2024年11月6日(水)から充電不足解消のため、仕様を変更します

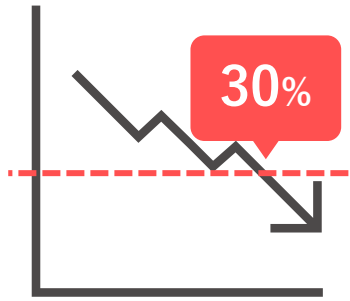
01 ソーラー電池の残量が30%を下回ると、位置情報の発信周期が30分から60分周期に変更されます

※今後閾値は30%から変更となる場合がございます。

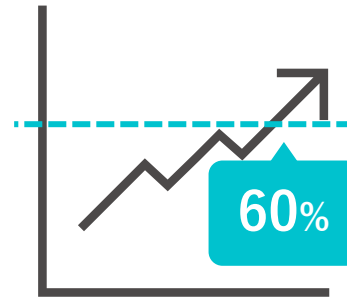
02 ソーラー電池の残量が60%を上回ると、位置情報の発信周期が60分から30分周期に戻ります

※今後閾値は60%から変更となる場合がございます。

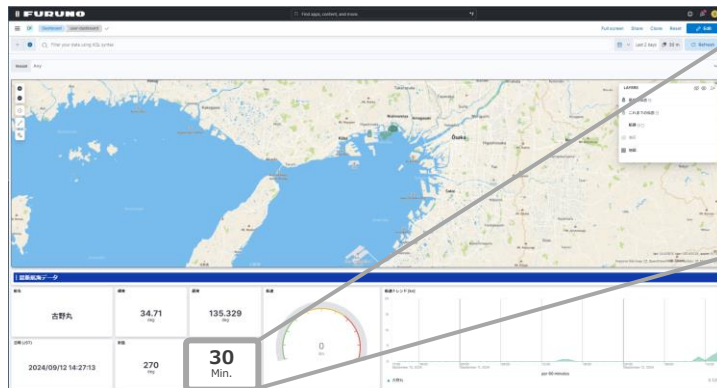
03 位置情報の発信周期はイチダケビューアから確認できます

※実際の表示箇所は変更となる可能性がございます。
